RAPPORT DE RECHERCHE INTERNATIONALE

| Demande internationale n° PCT/FR 00/ 02014 | Date du dépôt international (jour/mois/année) 12/07/2000 | (Date de priorité (la plus ancienne) (jour/mois/année) 12/07/1999 |
| Déposant COMMISARIAT A L'ENERGIE ATOMIQUE | | |

RAPPORT D'EXAMEN PRELIMINAIRE INTERNATIONAL

FIG. 1A

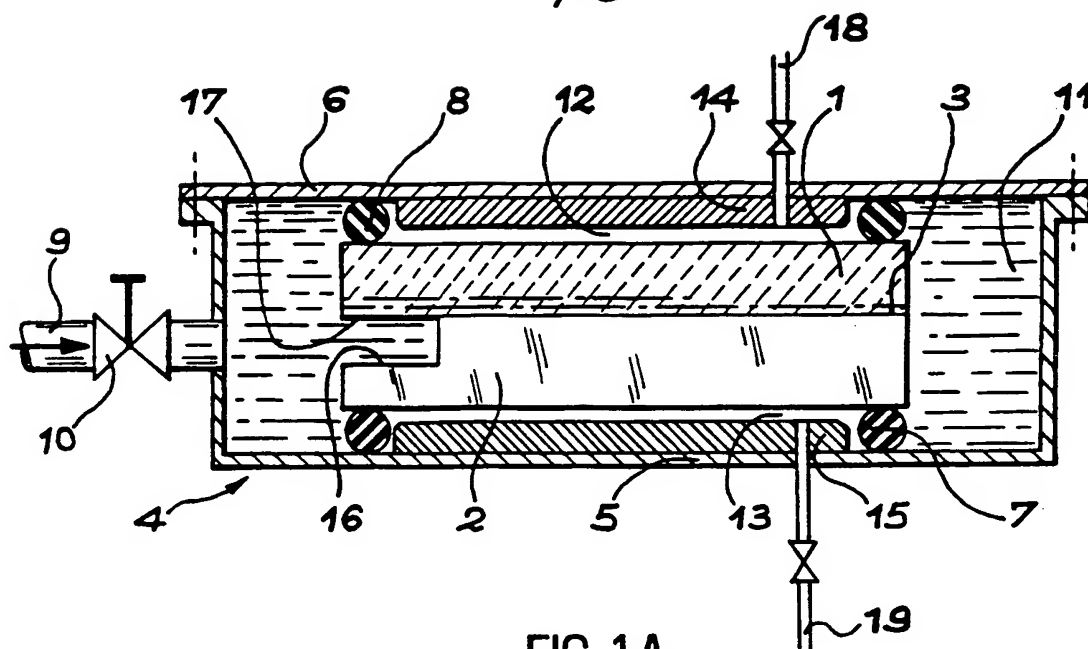
1. The subject matter for which protection is sought in Claim 18 is not clear (PCT Article 6). Claim 18 concerns the separating device, whereas Figures 1 and 2 of the present application show that the first and second chambers mentioned in Claim 18 are delimited by the two elements placed inside the device. The two chambers claimed do not exist when these two elements are not in the enclosed space. Only one chamber is defined within the enclosed space when the two elements are not inside it.
2. Claim 29 is not clear, as it does not describe how separation of said object is performed.

FIG. 2

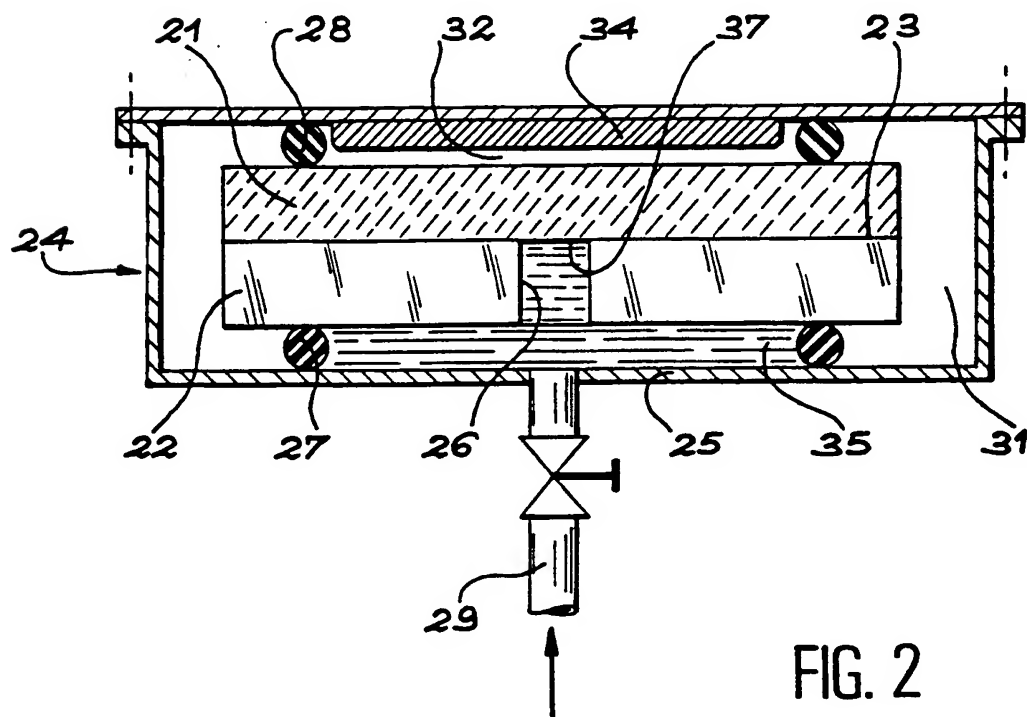
- 1.2 L'objet des revendications 8 et 9 est décrit dans le document D1 (voir figure 2 de la demande et figure 3 de D1).
- 1.3 L'objet de la revendication 10 semble être décrit dans le document D1 (voir figure 1-3). De plus l'objet de la revendication 12 semble être décrit dans le document D1 (voir D1: figure 2 et colonne 1, lignes 52-57).
- 1.4 L'objet des revendications 13 et 14 est décrit dans le document D1 (voir l'interface entre 12 et 16 dans les figures 1-3 du D1).
- 2.1 Le document D1 décrit en outre une poignée 14 pourvue d'une face 17

1.2 The subject matter of Claims 8 and 9 is described in document D1 (see Figure 2 of the application and Figure 3 of D1).
